工程指示 / 要求簡箋(E.I.)

工程指示編號：EI / 0328 / 19

工程名稱：觀塘裕民坊

工程項目：幕牆 趟門大貨(T2) (7F, 9-26F, 28-52F)(標準層)

名稱	趟門玉勾企收口蓋	制圖	謝永林	2019.03.05	修改	A	B	
材料	2mm鋁板	復核	謝永林	2019.03.18	日期	19.07.15	19.08.30	
顏色	EC-DG-S332054	批准	Jason	2019.03.22	圖號	SD-CV-01

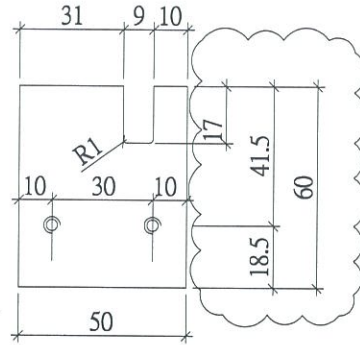
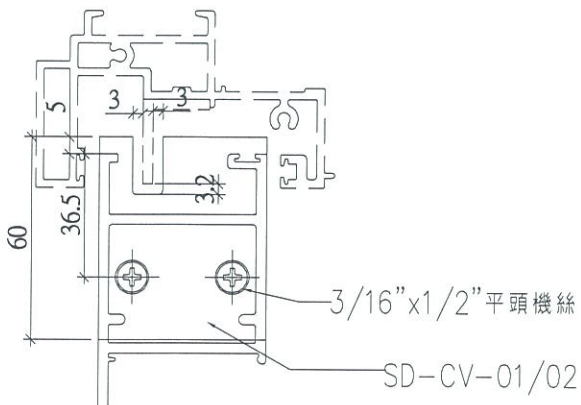
收口蓋太長易刮花SD頂橫料故修改長度

外蓋收口做法待香港定?

外蓋收口做法待香港定?

名稱	趟門組裝鋁碼加工圖	制圖	利春媚	2019.07.11	修改	新增	A
材料	50*50*5/12.5*12.5*3 鋁角	復核	謝永林	2019.07.12	日期		19.08.28
顏色	MILL	批准	Jason		圖號	SD-AL01N

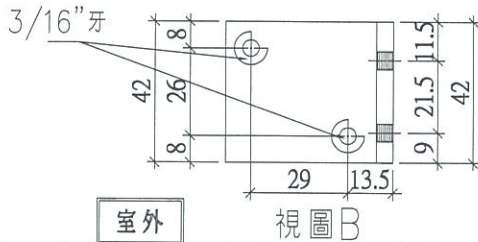
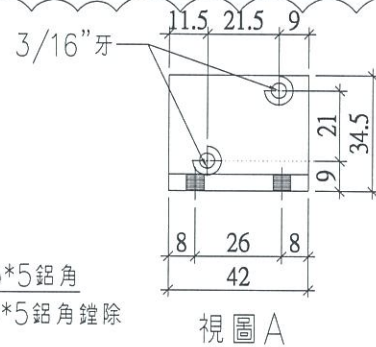
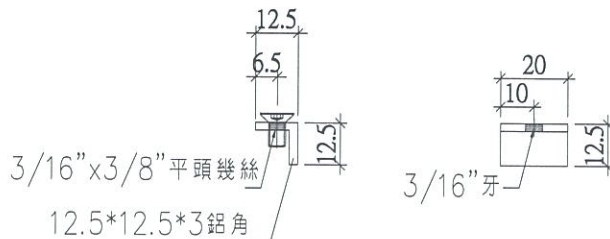
因生產部反應趟門玉試裝不平整故修改碼仔

J 版請留意:因門玉改為橫碰企，連接角碼需要修改

名稱	趟門組裝鋁碼加工圖	制圖	利春媚	2019.07.11	修改	新增	A
材料	50*50*5鋁角	復核	謝永林	2019.07.12	日期		19.08.28
顏色	MILL	批准	Jason		圖號	SD-AL04N

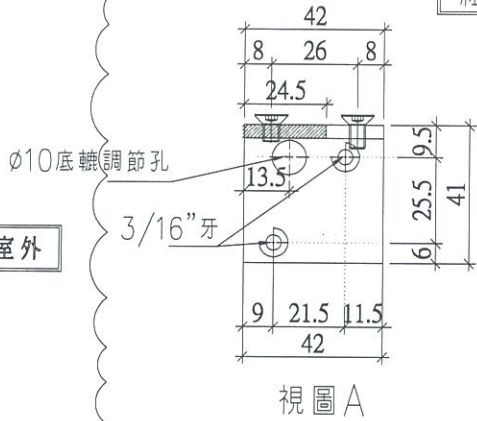
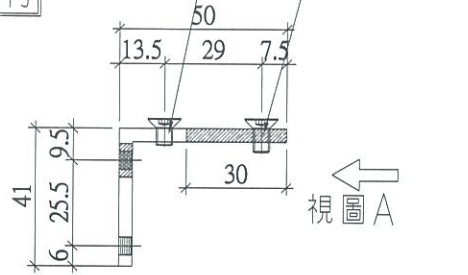
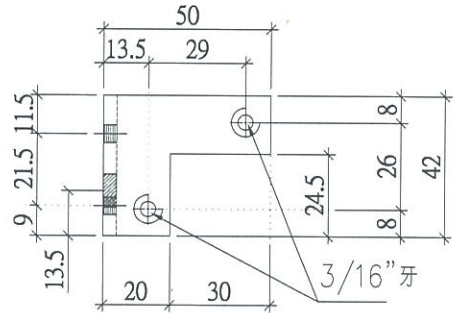
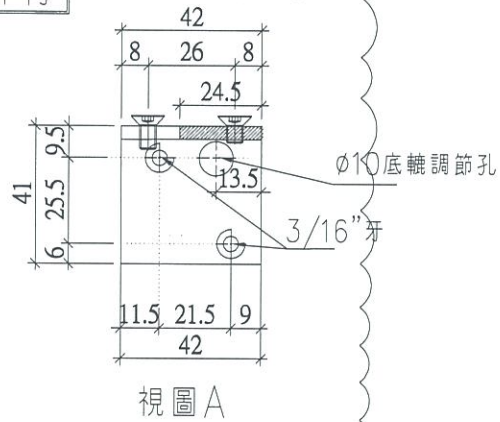
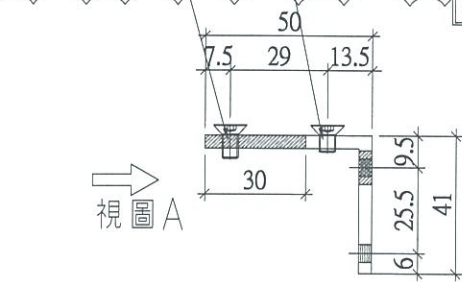
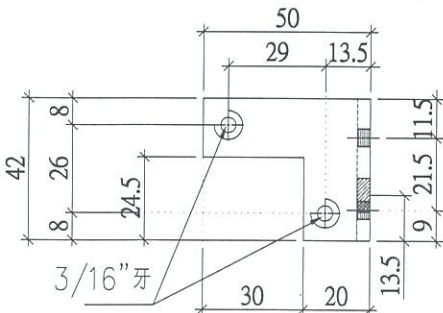
請注意：
組裝用螺絲不同

因生產部反應趟門玉試裝不平整故修改碼仔

請注意：
組裝用螺絲不同
